平成23年度長良川河口堰県民調査団要約意見書に対する 回 答

長良川河口堰

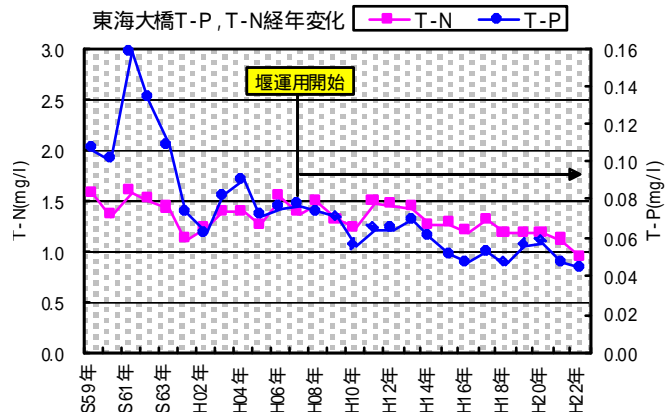
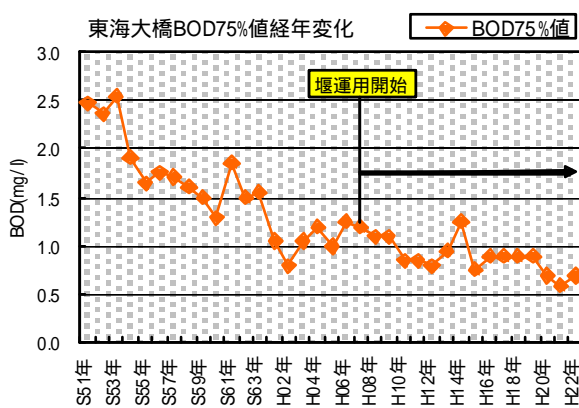
意見 昔の長良川に戻せという声があるが、堰のできる前の方が水質は悪かった。堰のできる前と今と比較できる資料があるとよい。

長良川河口堰上流の東海大橋地点における水質の指標であるBOD及び総窒素（T-N）、総リン（T-P）の経年変化は、以下のとおりです。

BOD及びT-Pは、昭和63年頃まで高い値を示していましたが、その後は減少し、概ね横這いで推移しています。T-Nは、概ね横這いで推移していますが、近年は若干の減少傾向が見られます。

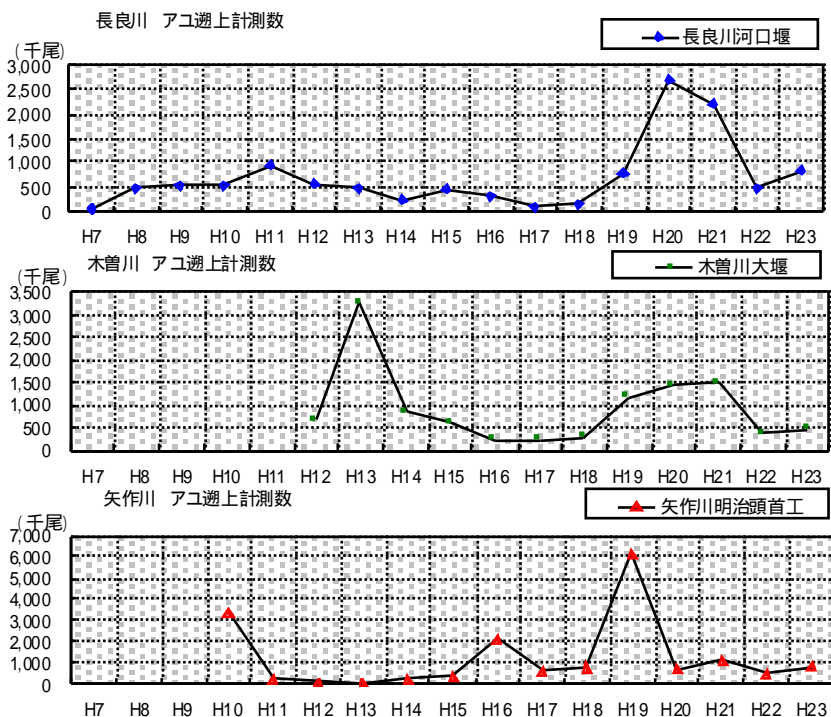
意見 (稚アユの遡上について)長良川以外の河川との比較した資料があるとよい。

回答 アユの遡上数については、多摩川や紀ノ川等の全国の河川で調査されています。

長良川と同様に伊勢湾に注ぐ木曽川、矢作川におけるアユの遡上調査は、以下のとおりです。

各河川におけるアユの遡上調査は、調査場所や調査方法等が異なるため、単純に比較はできませんが、長良川と同様に各河川ともに遡上数は年によって変動しており、一定の増減傾向は見られません。

中部地方ダム等フォローアップ委員会において、長良川河口堰の魚道は、稚アユの遡上に対して機能を果たしており、問題は見られないとの検証結果となっています。
